## ACサーボアンプ MINAS A6ファミリー 前面パネルの形状とコネクタ表示の変更に関するお知らせ

■対象機種：MINAS A6ファミリー サーボアンプの全機種

■対象品番：M△DL\*\*\*\*\*

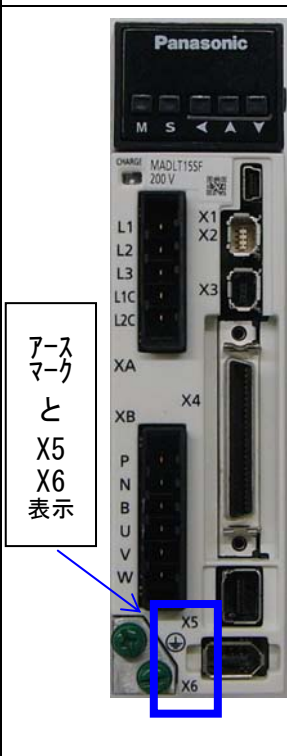
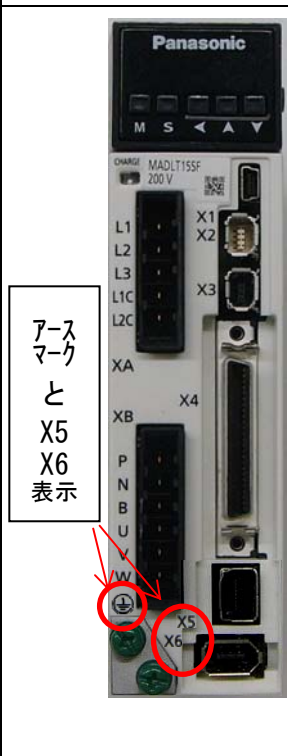
- (1) 前面パネルのコネクタ表示「X5」、「X6」の開口部の形状を変更いたします。  
パネル表面から一段落としている形状を大きくします。
- (2) コネクタ表示「X5」、「X6」の記載内容（書体、大きさ）に変更はございませんが、  
「X5」、「X6」の表示位置が変わります。
- (3) A枠（品番先頭から2桁目が「A」）は、アースマークの表示位置が変わります。
- (4) この形状変更によるサーボアンプの特性や性能、外形寸法図に記載の寸法に変更は  
ございません。また、樹脂材料や樹脂の色についても変更はございません。  
・カタログ・取扱説明書は、順次変更いたします。

パターン1	A 枠 ※品番先頭から2桁目が「A」、MADL*****の場合	
従来品	変更品	
 <p data-bbox="231 757 300 952">アースマークとX5 X6表示</p> <p data-bbox="550 660 651 698">X5 コネクタ</p> <p data-bbox="550 974 619 1041">X6 コネクタ</p>	 <p data-bbox="1289 481 1501 519">○印：変更箇所</p> <p data-bbox="896 757 965 952">アースマークとX5 X6表示</p> <p data-bbox="1204 660 1305 698">X5 コネクタ</p> <p data-bbox="1204 974 1273 1041">X6 コネクタ</p>

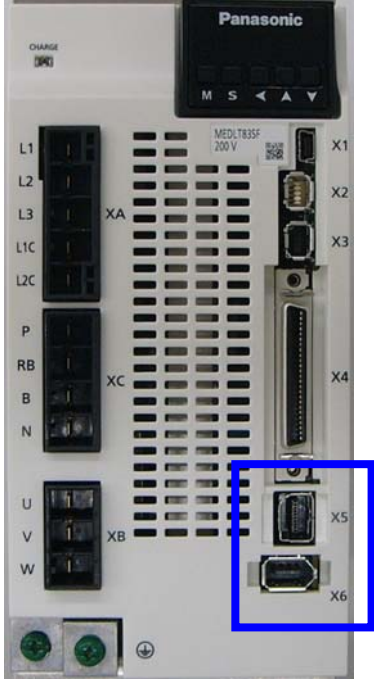
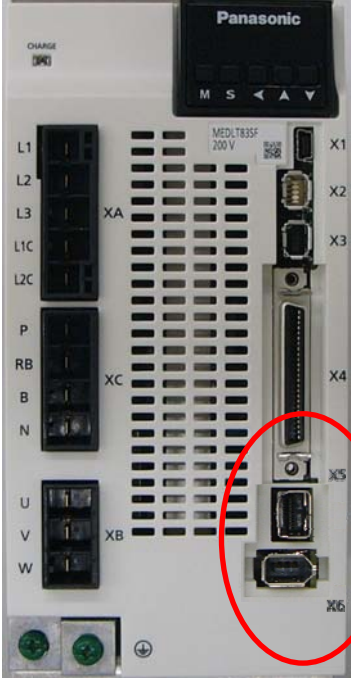
パターン3	E 枠～F 枠 ※写真はE 枠：品番先頭から2桁目が「E」、MEDLT*****の場合	
	従来品	変更品
 <div data-bbox="679 875 834 1043" style="border: 1px solid black; padding: 5px; width: fit-content; margin-left: auto; margin-right: auto;"> <p>X5 X6 表示が コネクタ の右側</p> </div>	 <div data-bbox="1326 416 1497 566" style="border: 1px solid black; padding: 5px; width: fit-content; margin-left: auto; margin-right: auto;"> <p>コネクタ部の パネル形状の 変更内容は、 パターン1と 同じです</p> </div> <div data-bbox="1337 842 1493 1093" style="border: 1px solid black; padding: 5px; width: fit-content; margin-left: auto; margin-right: auto;"> <p>X5 X6 表示を コネクタ の右側の 上下に 配置</p> </div>
